**Verslag huishoudelijke elektrische installatie op laagspanning en zeer lage spanning****Algemeen:**

| Referentie: <b>004-20260820-03</b> | Datum controle: <b>20/08/2026</b> |

| Adres installatie: <b>Demerbroekstraat 33, 3118 - Rotselaar</b> | Nummer teller(s): <b>1sag3100029182</b>                                                                                                                                                     |

| <input checked="" type="checkbox"/> 8.4.2 (Controlebezoek van een oude installatie bij verkoop)                                               |

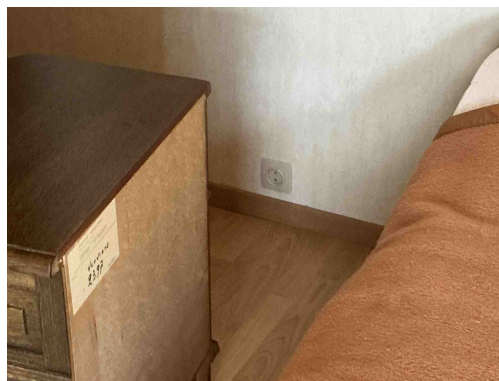
**A12** - Het toestel van de klasse I is niet met de beschermingsgeleider verbonden (Boek 1: 5.4.3.6).  
*Opmerking: Oa living*

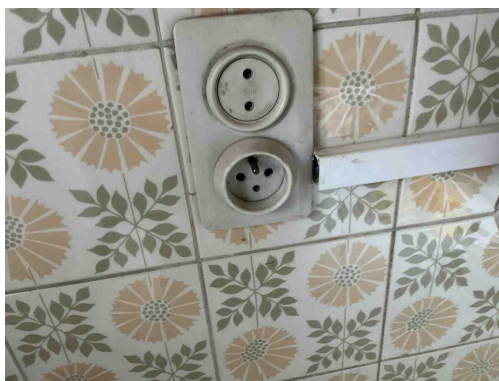
**A20** - Er bevindt zich een contactdoos zonder beschermingsgeleider in de elektrische installatie. Deze is niet geplaatst achter een differentieelstroombeschermingsinrichting met grote (max. 30mA) of zeer grote (max. 10mA) gevoeligheid.  
*Opmerking: Oa living, keuken, slaapkamer 1,2,3,...*

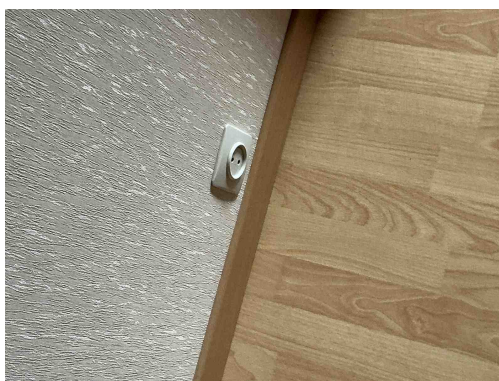
**A20** - Er bevindt zich een contactdoos zonder beschermingsgeleider in de elektrische installatie. Deze is niet geplaatst achter een differentieelstroombeschermingsinrichting met grote (max. 30mA) of zeer grote (max. 10mA) gevoeligheid.

*Opmerking: Oa living, keuken, slaapkamer 1,2,3,...*

**T11** - De contactdozen waarvan de toegekende stroomsterkte maximaal 16A en de toegekende spanning maximaal 250V bedraagt en niet bedoeld zijn voor de voeding van een of meerdere verbruikstoestellen voor een specifiek doel en niet geplaatst zijn in of op schakel- en verdeelborden, beschikken niet of IPXX-D (incl. gemeenschappelijke delen residentieel geheel) (Boek 1: 4.2.2.3/5.3.5.2).

*Opmerking: Oa keuken, hal*

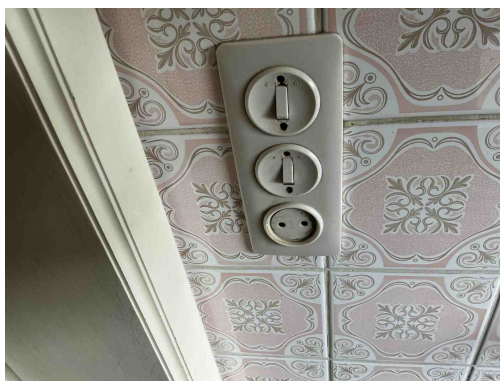
**A20** - Er bevindt zich een contactdoos zonder beschermingsgeleider in de elektrische installatie. Deze is niet geplaatst achter een differentieelstroombeschermingsinrichting met grote (max. 30mA) of zeer grote (max. 10mA) gevoeligheid.

*Opmerking: Oa living, keuken, slaapkamer 1,2,3,...*

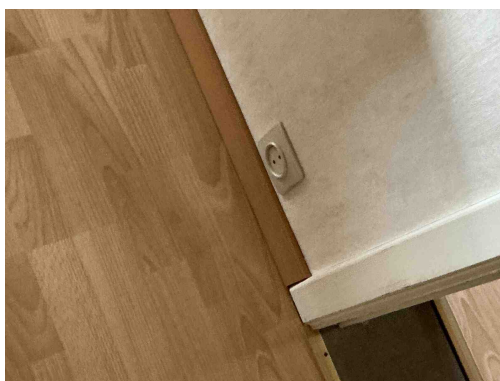
**A20** - Er bevindt zich een contactdoos zonder beschermingsgeleider in de elektrische installatie. Deze is niet geplaatst achter een differentieelstroombeschermingsinrichting met grote (max. 30mA) of zeer grote (max. 10mA) gevoeligheid.

*Opmerking: Oa living, keuken, slaapkamer 1,2,3,...*

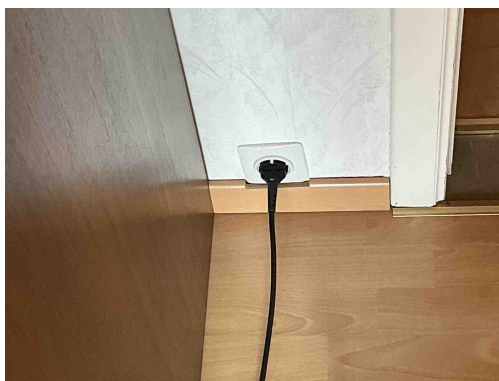
**A20** - Er bevindt zich een contactdoos zonder beschermingsgeleider in de elektrische installatie. Deze is niet geplaatst achter een differentieelstroombeschermingsinrichting met grote (max. 30mA) of zeer grote (max. 10mA) gevoeligheid.

*Opmerking: Oa living, keuken, slaapkamer 1,2,3,...*

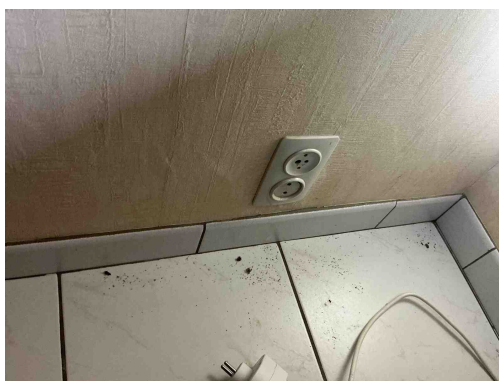
**A20** - Er bevindt zich een contactdoos zonder beschermingsgeleider in de elektrische installatie. Deze is niet geplaatst achter een differentieelstroombeschermingsinrichting met grote (max. 30mA) of zeer grote (max. 10mA) gevoeligheid.

*Opmerking: Oa living, keuken, slaapkamer 1,2,3,...*

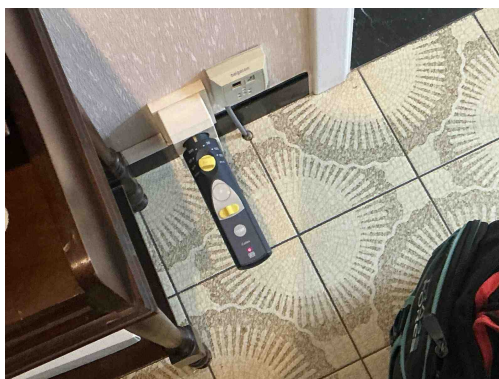
**A20** - Er bevindt zich een contactdoos zonder beschermingsgeleider in de elektrische installatie. Deze is niet geplaatst achter een differentieelstroombeschermingsinrichting met grote (max. 30mA) of zeer grote (max. 10mA) gevoeligheid.

*Opmerking: Oa living, keuken, slaapkamer 1,2,3,...*

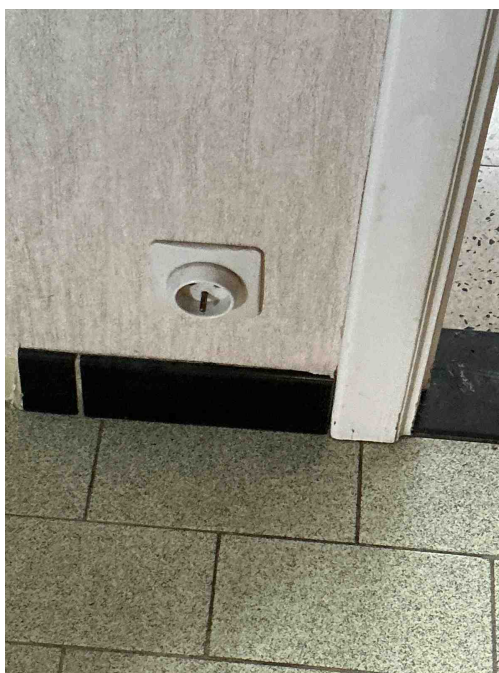
**A16** - Er is geen continuïteit van de beschermingsgeleider van de contactdoos (Boek 1: 5.4.3.4).

*Opmerking: Oa hal*

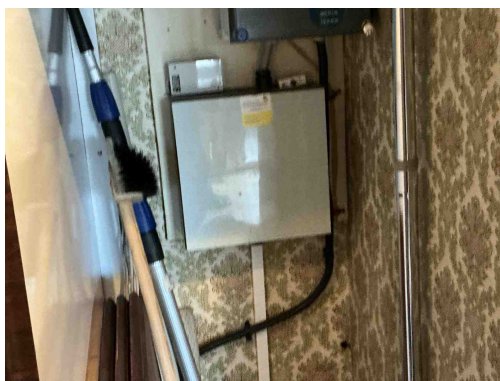
**T23** - Het elektrisch materiaal is beschadigd. (Boek 1: 1.4.1.3).  
*Opmerking: Oa inkomhal*

**T10** - Bepaalde contactdozen en/of schakelaars zijn niet degelijk bevestigd (Boek 1: 1.4.1.3).  
*Opmerking: Oa inkomhal*

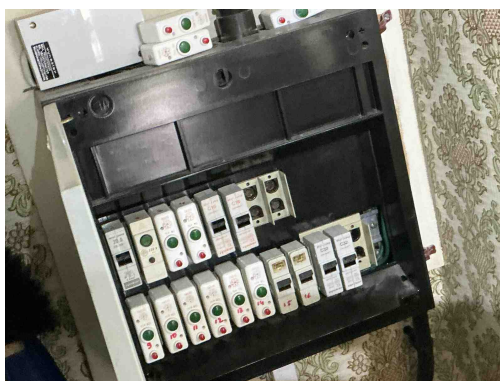
**B06** - Het elektrisch verdeelbord heeft niet de minimale beschermingsgraad IPXX-B in een gewone ruimte (Boek 1: 4.2.2.3).  
*Opmerking: Oa bord 1*

**D08** - De nodige markeringen op de beveiligingstoestellen ontbreken of zijn onleesbaar (Boek 1: 5.3.5.5).  
*Opmerking: Oa bord 1*

**B26** - Het elektrisch bord kon niet gedemonteerd worden (Boek 1: 5.3.5.1).  
*Opmerking: Oa bord 1*

**B17** - De voedingsspanning is niet op elk bord vermeld (Boek 1: 3.1.3.3).  
*Opmerking: Oa bord 1*

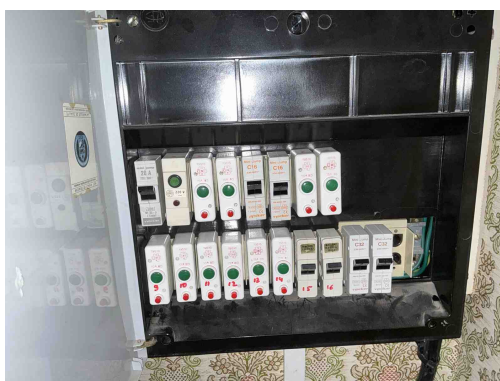
**B30** - De houder van de beveiliging in een huishoudelijke ruimte is niet voorzien van aangepaste kalibreerelementen (Boek1: 5.3.5.5).  
*Opmerking: Oa bord 1*
